(資料) CTEK 走行充電 SMARTPASS 仕様変更方法

SMARTPASS 120S	(40-289)
SMARTPASS 120	(40-185) ※販売終了製品
SMARTPASS	(56-676) ※販売終了製品

変更内容

SMARTPASS インストールキット(60-606)

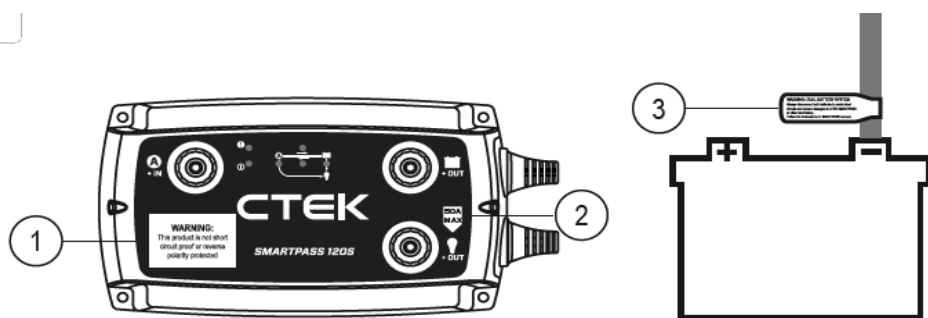
- コンシューマー出力最大 A 数を 50A とします (従来は最大 80A)
- 注意喚起シールの貼付
- 取付方法の変更 (コンシューマー出力のヒューズ・配線の変更、アルミプレート取付)

SMARTPASS インストールキット(60-606)を使用することで、仕様変更に対応できます。

シールの意味

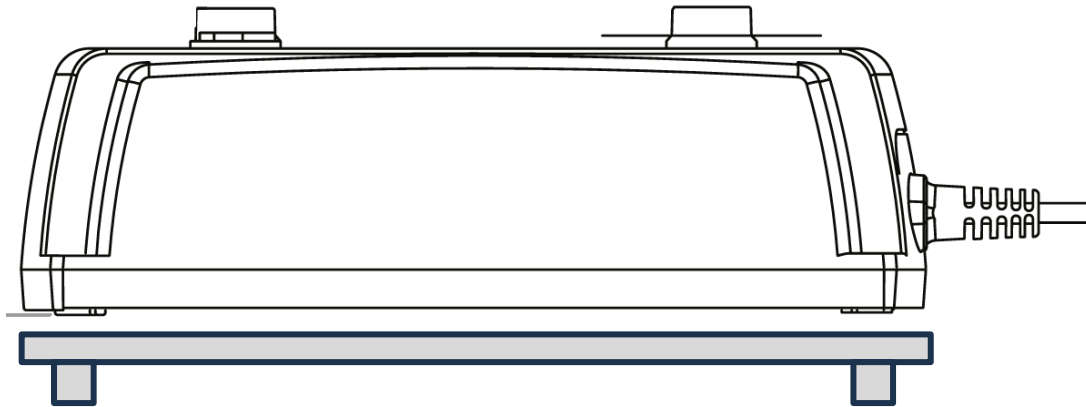
シールの貼り付け

本体とスターターバッテリー、サブバッテリーのマイナス (-) ケーブルにシールを貼り付けてください。

①警告。本製品は短絡防止および逆極性保護されていません。

②最大 50A

③警告: デュアルバッテリーシステム
